**CORRIDOIO PLURIMODALE ADRIATICO  
ITINERARIO MAGLIE - SANTA MARIA DI LEUCA**

**S.S. N° 275 "DI S. MARIA DI LEUCA"**

**PROGETTO DEFINITIVO**

Schede di confronto con i precedenti progetti approvati dal CIPE

**SVINCOLO 7 (Scorrano Sud):** E' stata ridotta la rotonda sulla viabilità per Scorrano, rispetto al Progetto preliminare, ed è stata ottimizzata la ricucitura della viabilità esistente oltre ad inserire una ramo di complanare per l'accesso ai fondi interclusi sul lato Est.

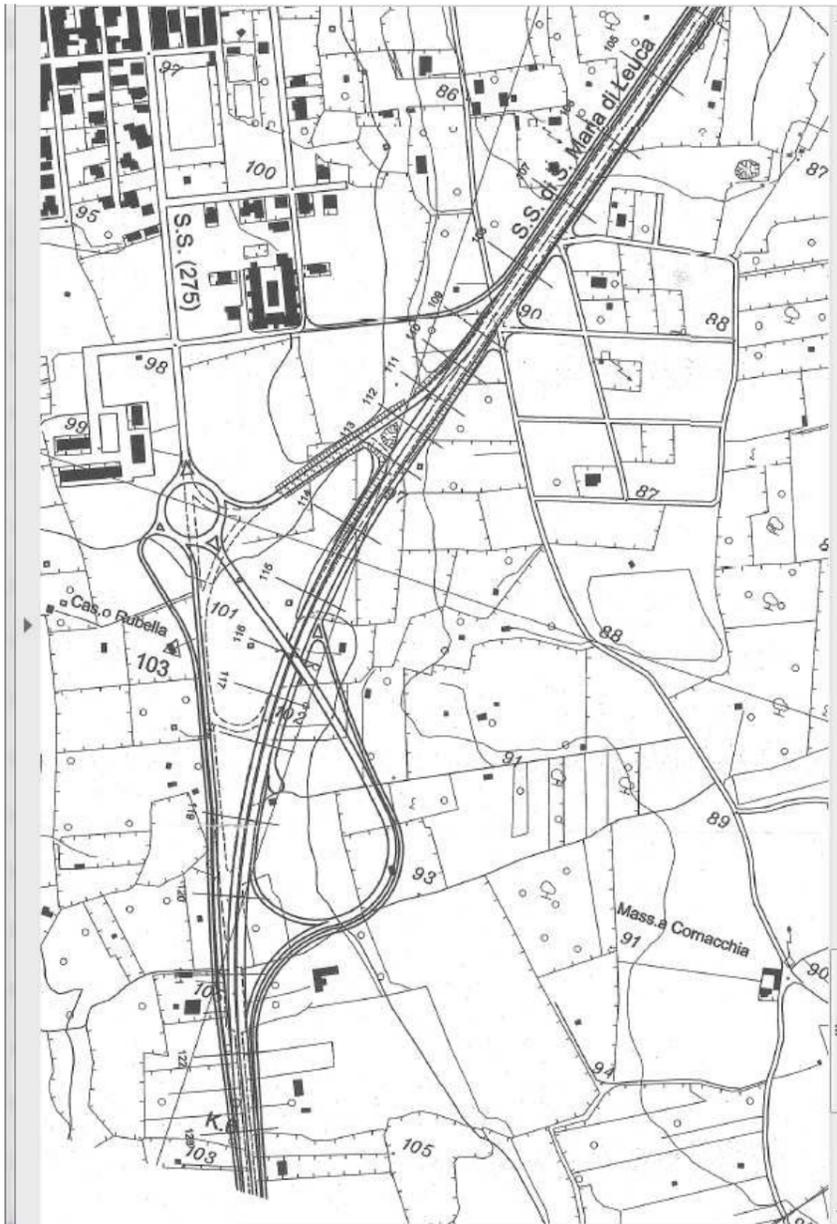
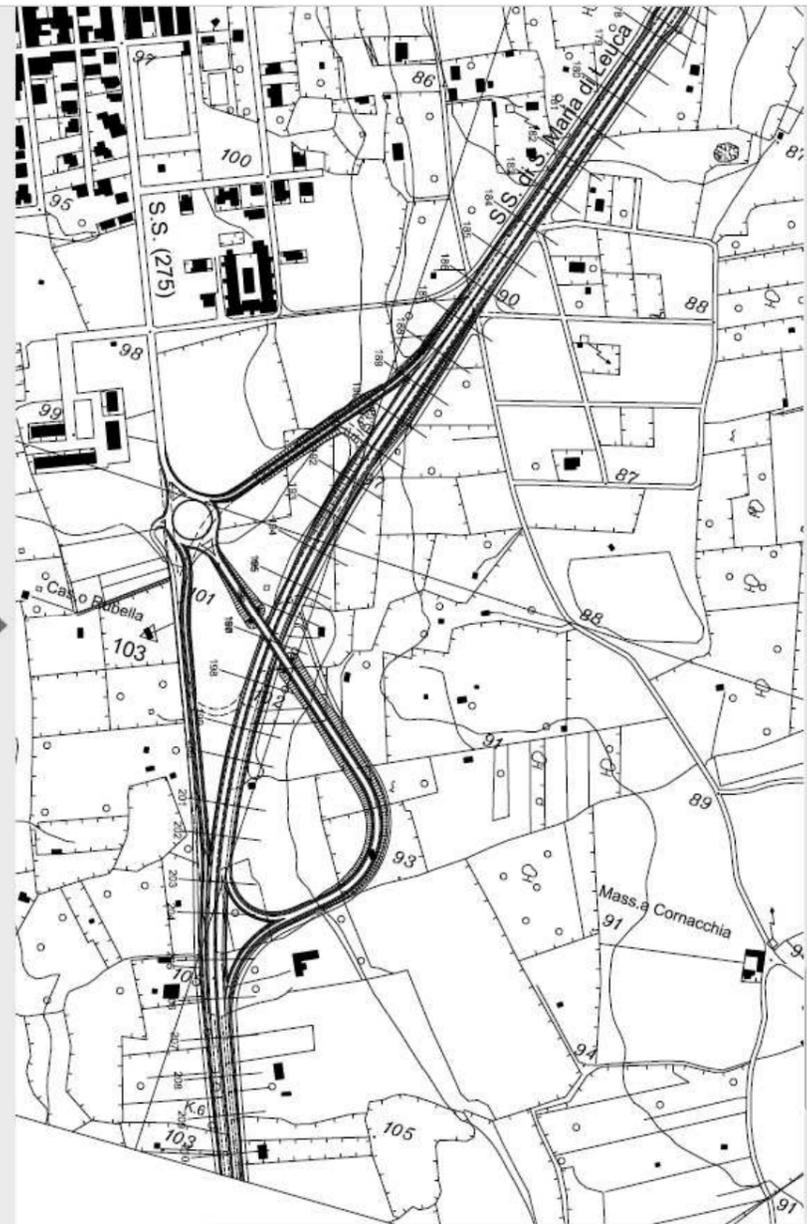
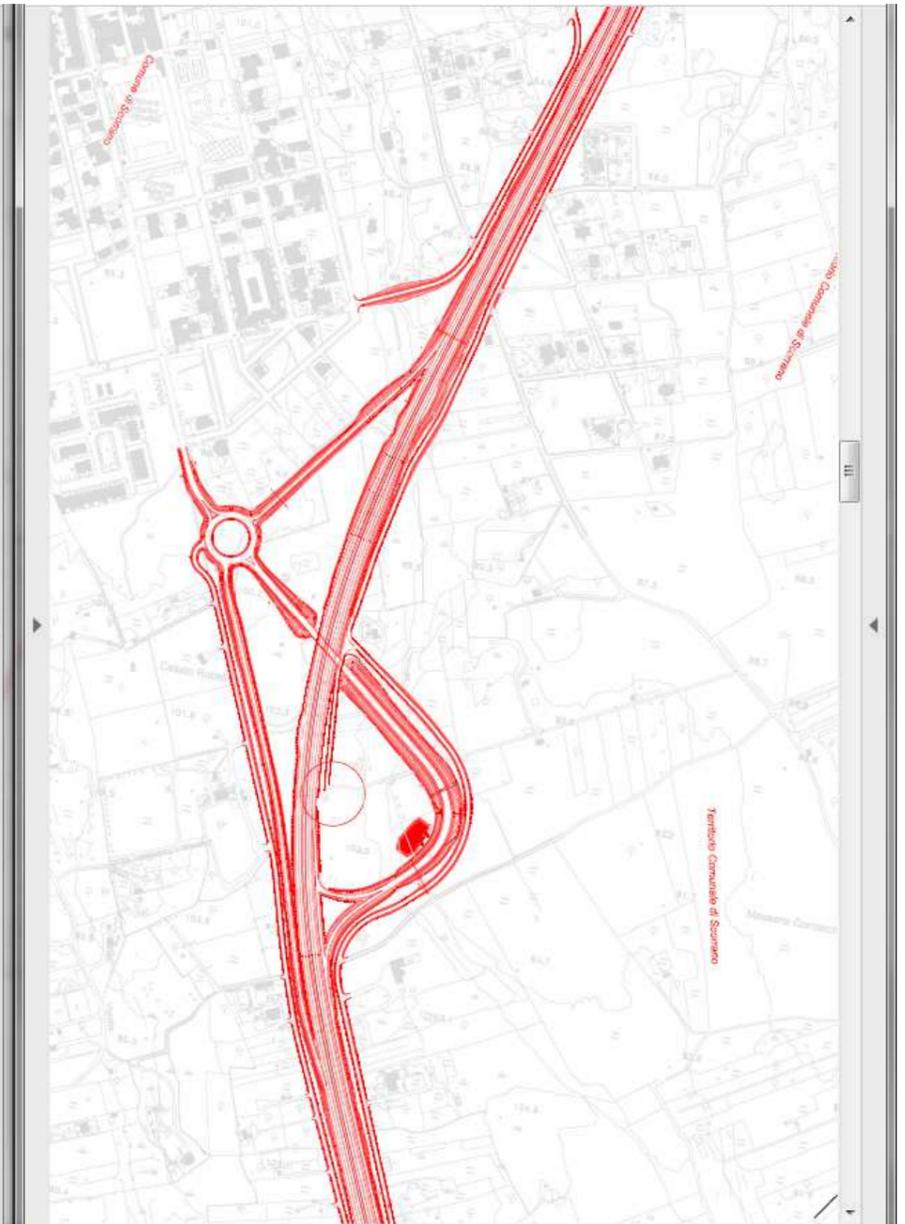
Nel complesso si ha una riduzione delle aree da occupare e quindi un minor consumo di suolo che ha consentito di eliminare l'interferenza con un'area perimetrata PPTR Puglia. Modeste modifiche sono dovute all'ingegnerizzazione del progetto che riporta il corretto ingombro delle scarpate e le opere idrauliche (fossi di guardia e vasche smaltimento acque meteoriche).

**NOCIGLIA - SEZIONE 1**  
**SCALA 1:200**

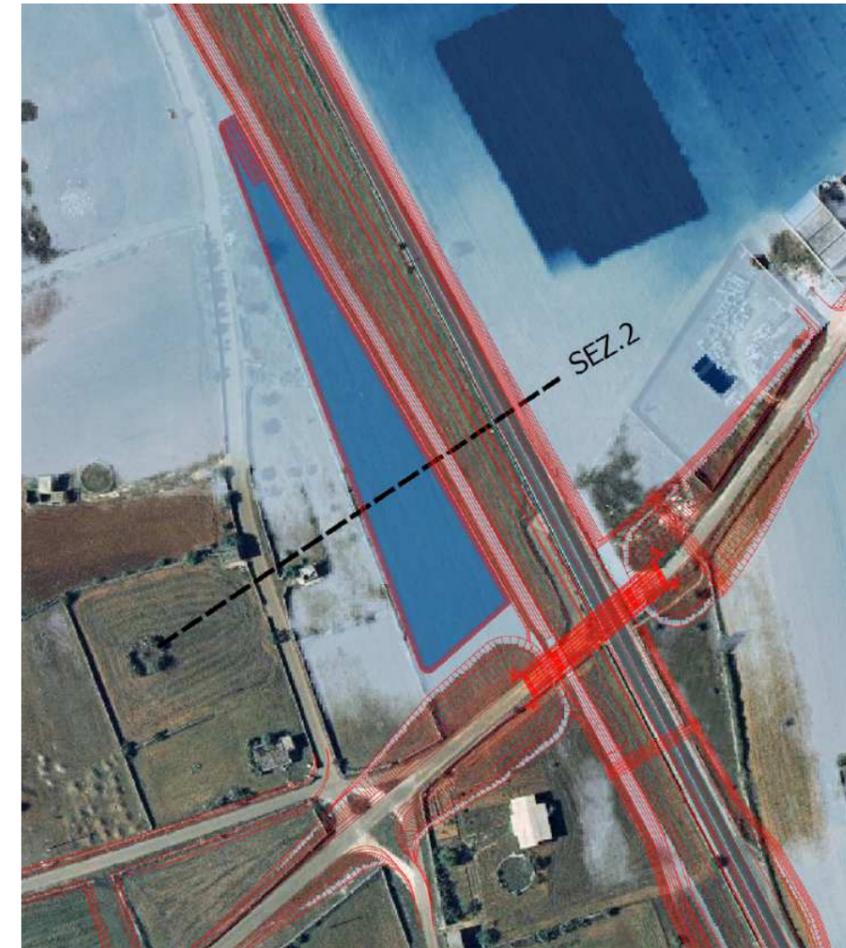
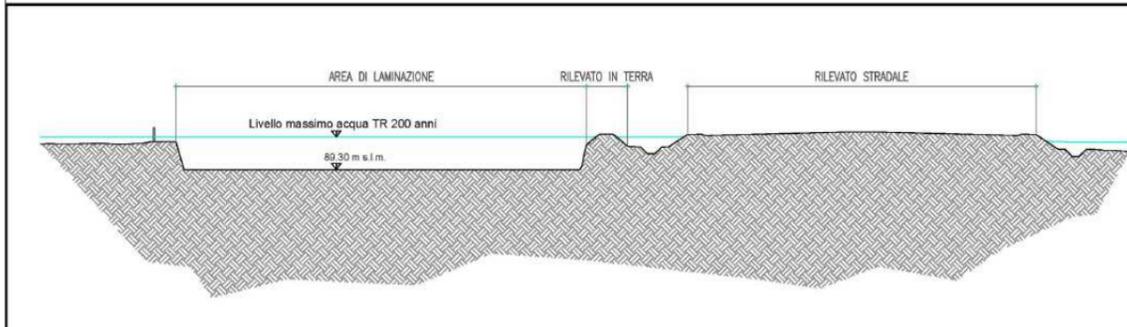
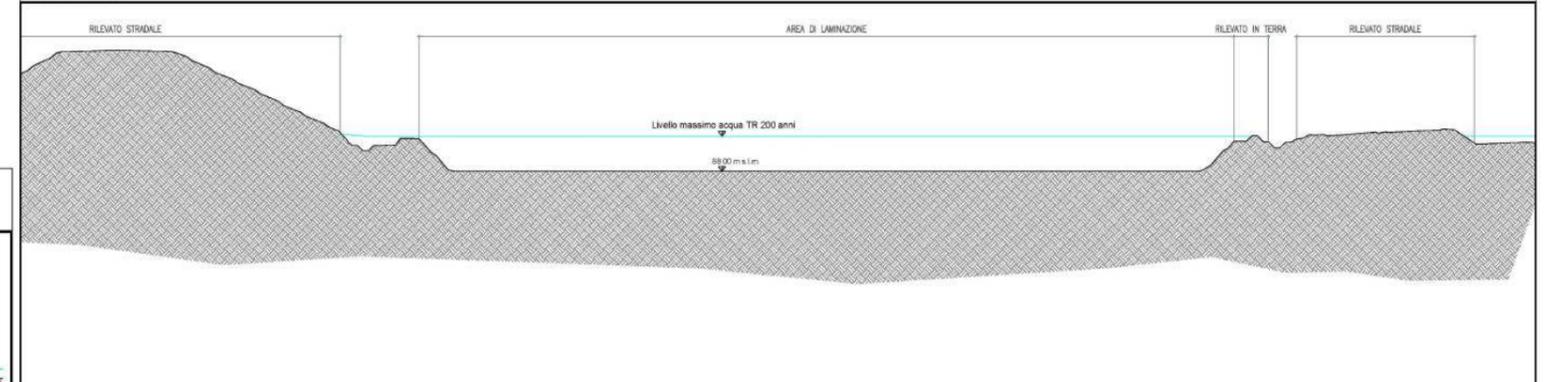
N.B. nell'ultima revisione del 2019, per limitare le aree allagabili, è stato necessario inserire due vasche PAI, di profondità pari a circa 1,5 m, rispetto a quella riportata negli elaborati del PD del 2017 (sottoposto al parere del C.S.L.P.): la prima è stata inserita nell'area interclusa ad Ovest dello Svincolo 9 di Nociglia; la seconda in adiacenza del tracciato stradale ad Est prima dello scavalco 1. Tale inserimento si è reso necessario per ottemperare a quanto richiesto dal C.S.L.P. e dall'Autorità di Bacino Distrettuale dell'Appennino Meridionale che ha già espresso il proprio parere di compatibilità dell'intervento al PAI con atto n.0010282 – U del 10/09/2019 (rif. Elaborato P00\_ID00\_IDR\_PP00\_C).

**SVINCOLO 11 (Montesano Nord).**

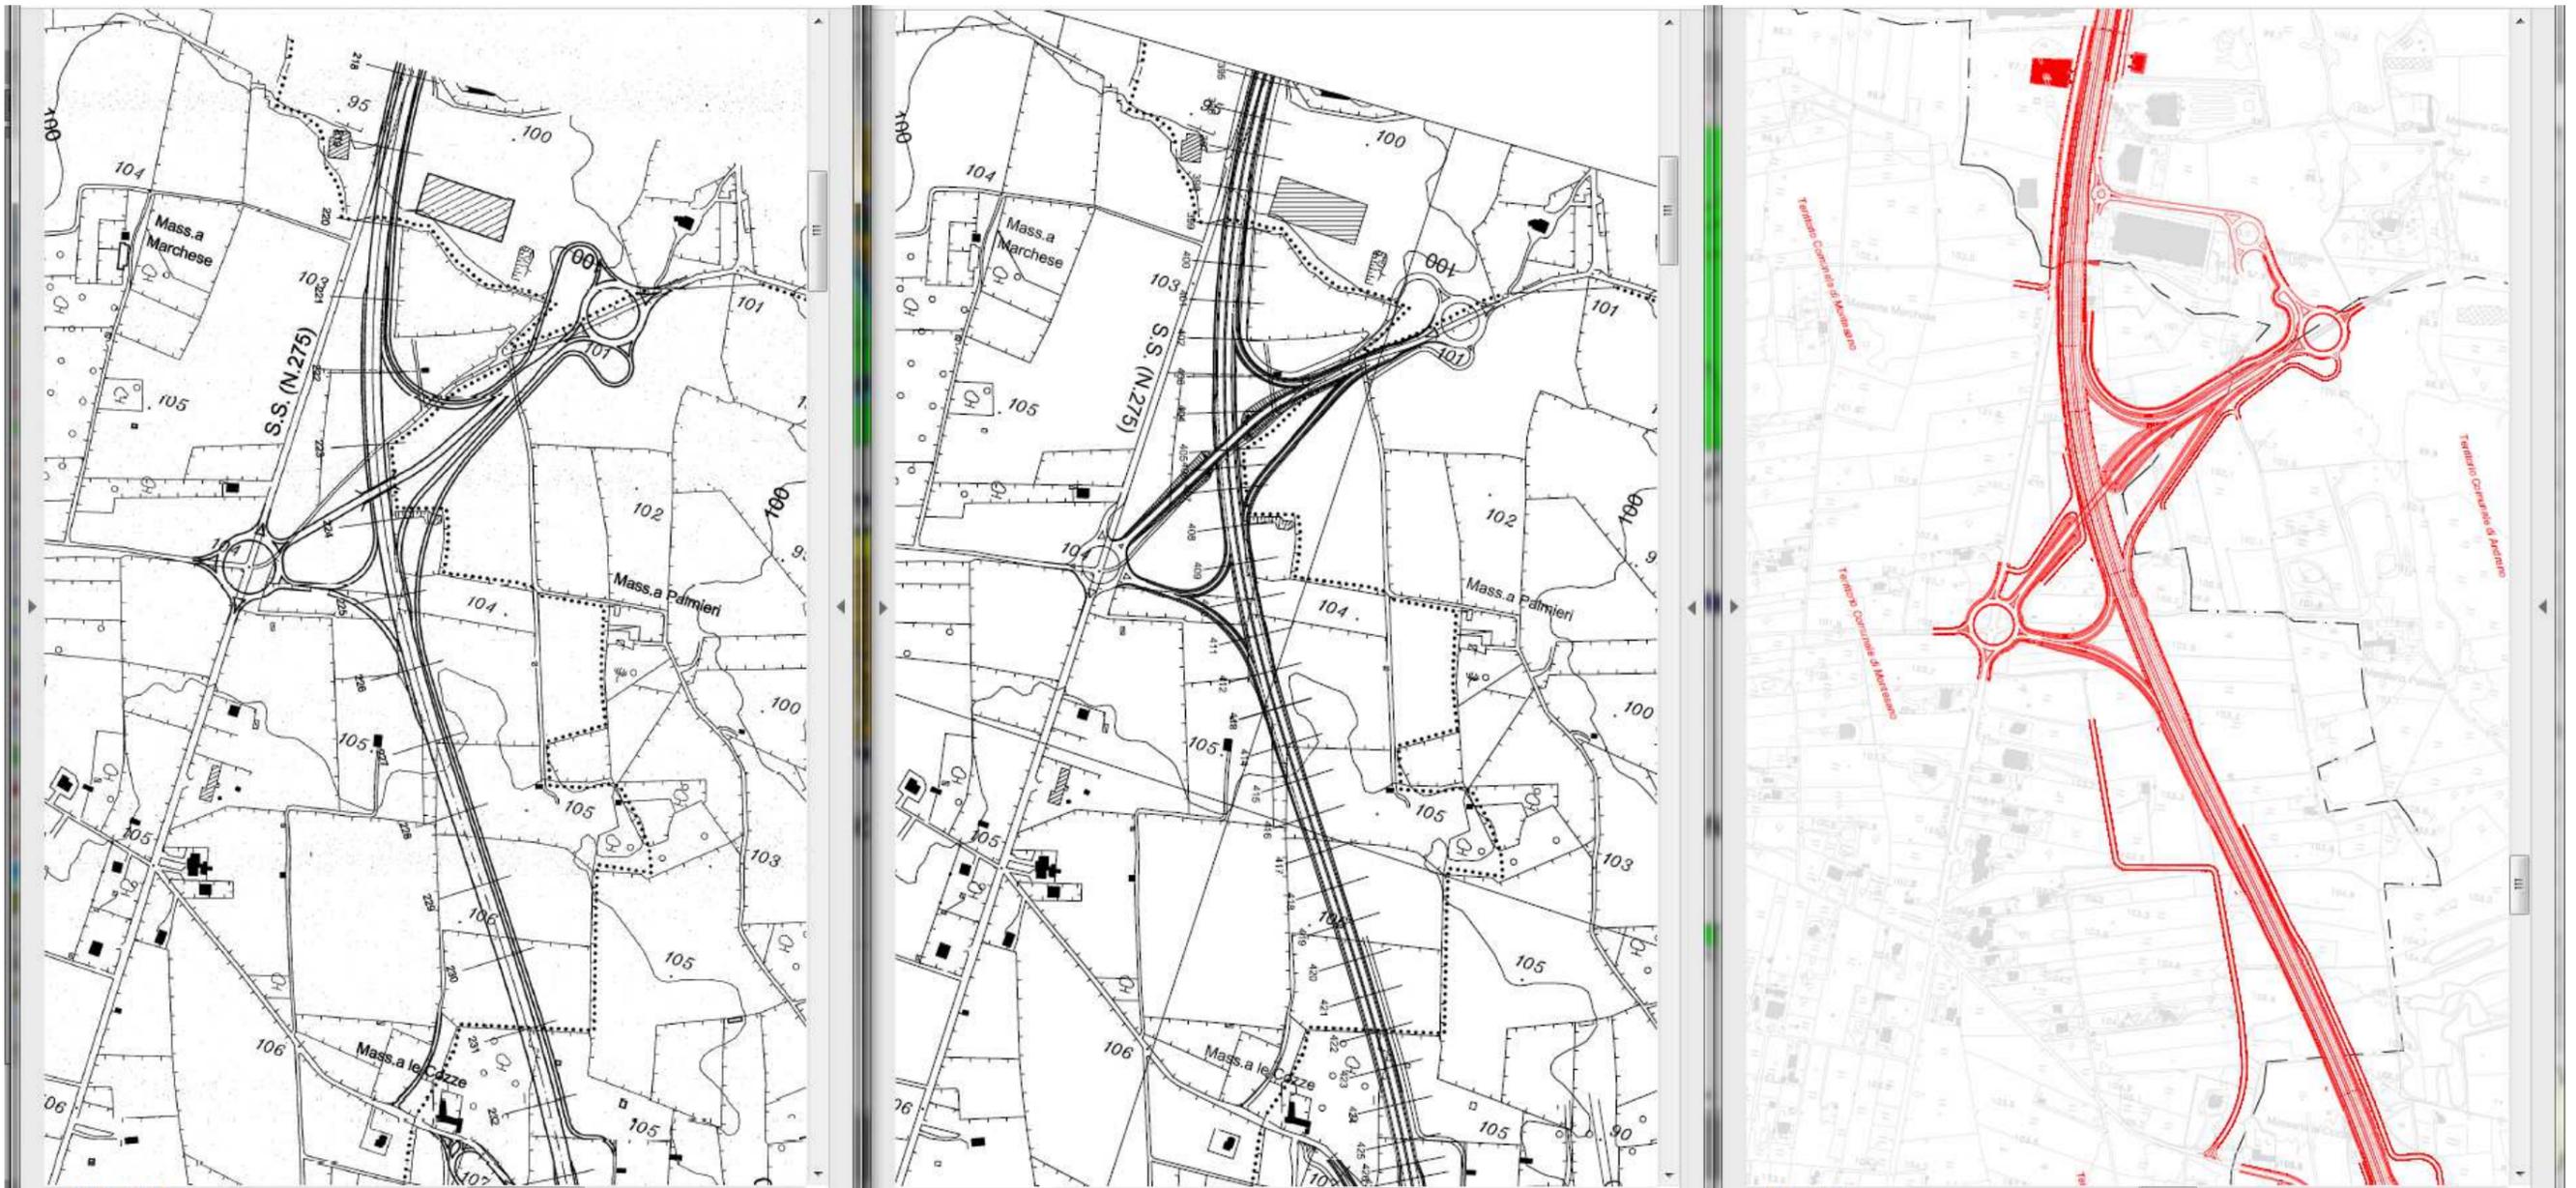
**SVINCOLO 11 Lato Est:** Sono state inserite due nuove rotatorie e un tratto di viabilità secondaria per garantire l'accesso alla strada complanare a Nord dello svincolo, vedere scheda precedente.

Inoltre è sorta la necessità di inserire due vasche di raccolta delle acque di prima pioggia (13A e 13B nel PD 2019) provenienti dalla piattaforma stradale.

**SVINCOLO 11 Lato Ovest:** Sono stati inseriti tratti di viabilità secondaria sul lato Ovest per ricucire la viabilità esistente e garantire l'accesso a fondi altrimenti interclusi.
